pour la cité humaine - les droits du piéton

Date: 6 avril 2021

Tramway T6 Nord - Hôpitaux Est - La Doua 2^{ème} concertation préalable Avis et attentes de notre association

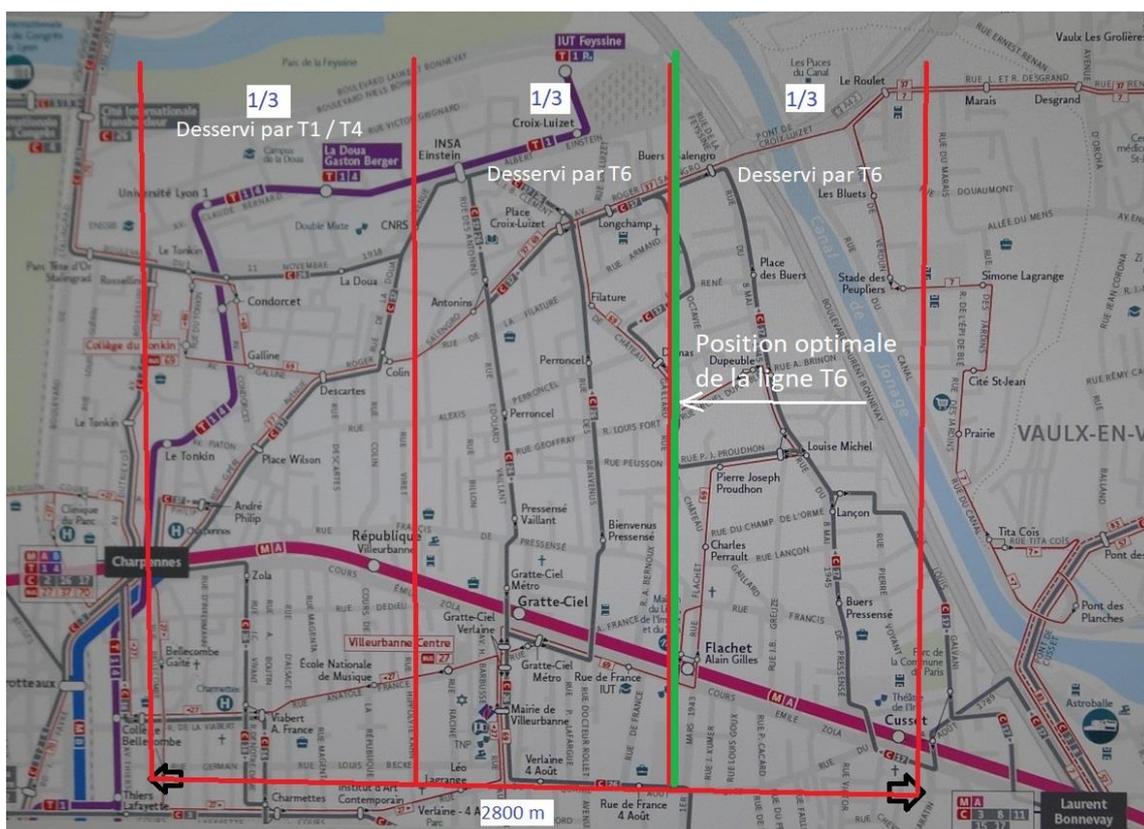
Pour rechercher la position la plus équitable de la ligne, nous avons établi le schéma ci-dessous:

Comme il n'y a pas la population nécessaire pour établir deux lignes fortes Nord-Sud dans cet espace, (cela ne figure pas d'ailleurs au Plan du réseau à moyen terme) car elles seraient trop rapprochées et feraient double emploi, il est important de bien réfléchir au positionnement de l'unique ligne, objet de ce dossier.

Notre schéma montre que la position optimale pour desservir équitablement la population résidant entre les lignes T1-T4 (à l'Ouest) et le boulevard Laurent Bonnevey (à 2 800 m à l'Est, distance moyenne) se situe au niveau de la rue Flachet. Donc proche du tracé Vert.

Par contre le tracé Rouge aurait pour conséquence de défavoriser toute la partie Est de ce grand secteur, ce qui serait injuste pour ses habitants. Certains opposants au tracé Vert ont déclaré que "*les lignes de bus existantes dans cette zone étaient suffisantes pour sa desserte*". Ce qui revient à refuser le droit d'accès aux lignes fortes aux populations concernées !
